## Bassin de rétention 5

**Création d'un bassin d'écrêtement en aval des Laugiers (Site 5)**

Projet d'aménagement du site 5

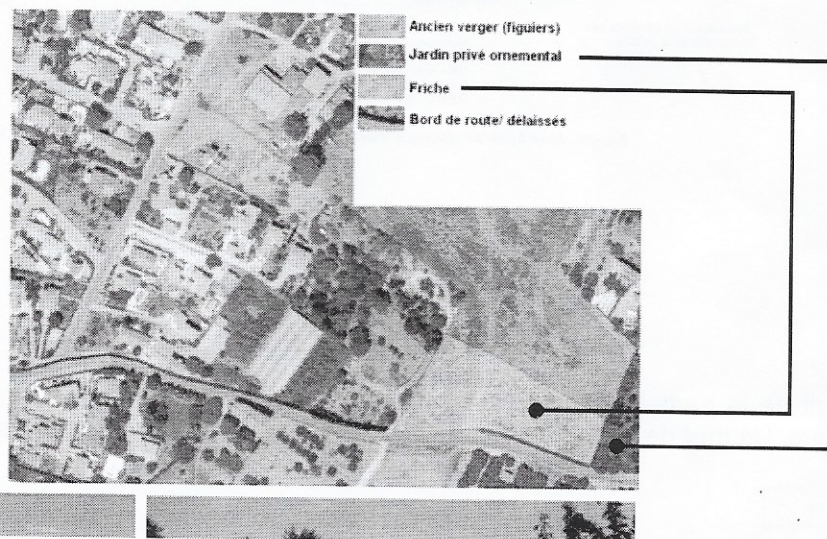
Le texte précise qu'il est prévu sur la friche agricole colorée en jaune. Je suppose que vous avez retenu des terres en friche pour minimiser les inconvénients de la création de ces bassins et ceci lorsque c'est possible.

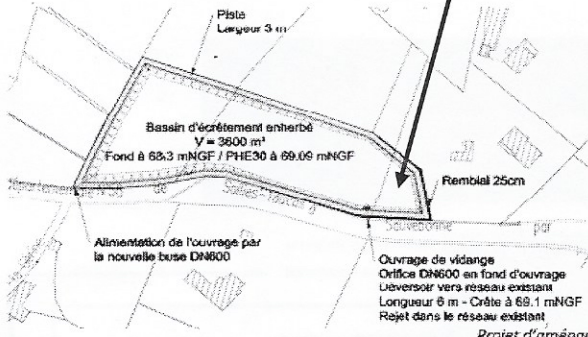
Plus loin dans le document (page 15), on voit un plan produit par *INGEROP* (voir ci-dessous) qui inclut une partie de ma propriété (marqué jardin privé ornemental) et qui **n'est pas une friche agricole** et à laquelle je tiens beaucoup.

J'y ai planté de nombreux arbres qui ont plusieurs dizaines d'années et comme vous, je suis sensible à la nature. Ils contribuent à la biodiversité (de nombreux oiseaux y séjournent), ils régulent la température estivale. De plus cette parcelle reçoit une partie de mon assainissement non collectif.

Problème ici

Il s'agit de la parcelle 86 qui est avec la parcelle 79 l'ensemble de ma propriété comme le montre l'image ci-dessous. Un mur de clôture avec un muret à la base est dressé sur la partie ouest de la propriété.

Évidemment, une prise de la parcelle 86 pour faire le bassin de rétention me causerait un grave préjudice. Pouvez-vous me renseigner sur le bon projet, à savoir la version du PLU ou la version INGEROP ?

Je vous précise que les dimensions du bassin de rétention seront déterminées lors des études pour sa réalisation.

Dans tous les cas, la commune ne s'opposera pas à ce que la parcelle BE 86 ne soit pas prise en compte dans le périmètre de ce bassin.
